Poste Hochelaga à 315-25 kV et lignes d'alimentation à 315 kV

Complément et mise à jour de l'étude d'impact sur l'environnement

Réponses aux questions et commentaires
du ministère de l'Environnement, de la Lutte
contre les changements climatiques, de la Faune
et des Parcs du Québec

Deuxième série

Figure 1. Plan d'implantation du poste Hochelaga sur le lot 6 573 742

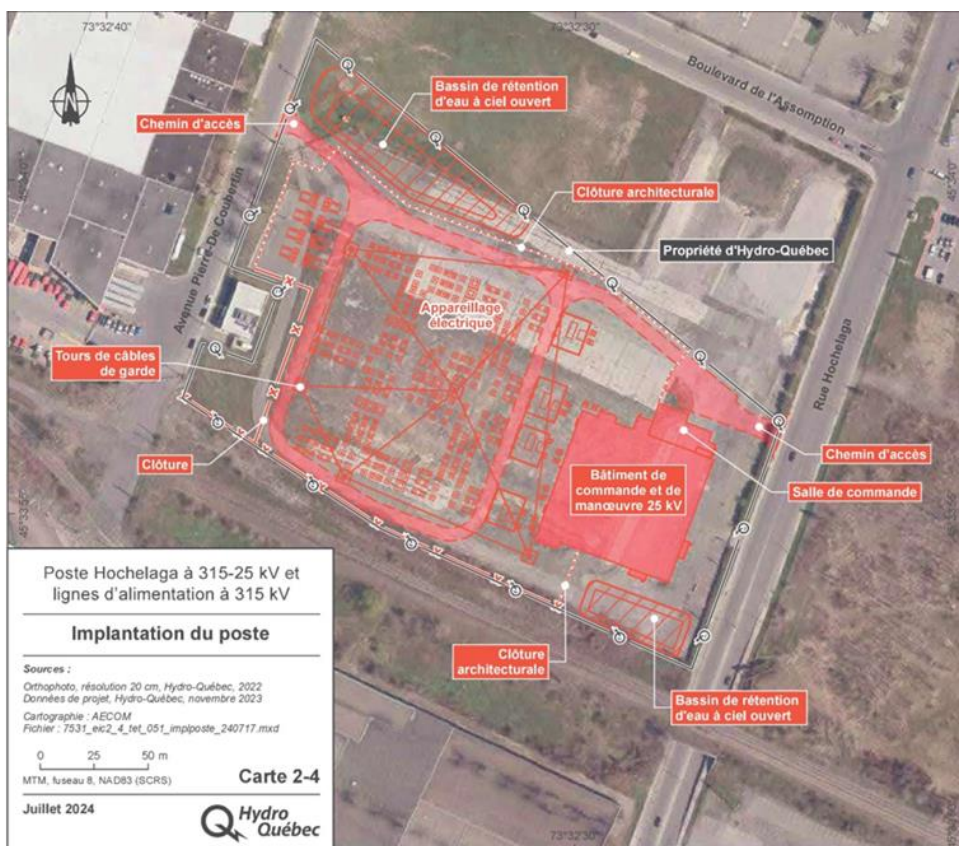
En lien avec la mise à jour de l'étude d'impact (volume 1, section 2.2.1.1 Caractéristiques techniques du poste, pages 2-15 à 2-23) les friches constituent des habitats de qualité pour la faune et sont nécessaires au maintien de la biodiversité. Les oiseaux champêtres, chauves-souris, micromammifères, couleuvres et une grande diversité d'insectes dont le monarque peuvent également utiliser cet habitat. Le projet du poste semble entraîner la perte d'une portion de friches de début de succession par l'aménagement d'un bassin de rétention au nord (voir figure 1).

- Fournir la superficie de friche qui serait détruite par le bassin de rétention au nord du site ;
- Fournir le Shapefile du plan d'implantation afin d'aider aux analyses cartographiques ;
- Indiquer si la portion de friche sur le lot 6 573 741 sera conservée et mise en valeur.

La friche qui se situait à l'emplacement du futur bassin de rétention nord a déjà été détruite en grande partie par le consortium Renouveau La Fontaine (RLF), qui réalise les travaux de réfection du tunnel Louis-Hippolyte-La Fontaine. L'orthophotographie utilisée pour la figure 1 du MELCCFP (carte 2-4 de l'étude d'impact) date de 2022 ; elle a donc été prise avant le début des travaux de réfection du tunnel. Des images aériennes plus récentes (Google Maps et ESRI) montrent l'empiétement des installations de l'entrepreneur sur la friche en question (voir les figures QC2-1-1 et QC2-1-2). L'empiétement du bassin de rétention sur la partie résiduelle de la friche sera de l'ordre de 200 m² (voir le polygone orange sur la figure QC2-1-2). On peut rappeler que le bassin de rétention et ses abords seront entièrement végétalisés au moyen d'un aménagement paysager qui comprendra une centaine d'arbres et environ 800 arbustes (voir le concept d'aménagement paysager à l'annexe I de la mise à jour de l'étude d'impact).

Le fichier de forme du plan d'implantation représenté sur la figure 1 du MELCCFP est fourni avec le présent document (voir le fichier Hochelaga_048_SHP_MELCCFP).

Le lot 6 573 741 appartient à la Ville de Montréal. Hydro-Québec n'est pas en mesure d'indiquer ce que la Ville de Montréal fera de la friche sur ce lot.
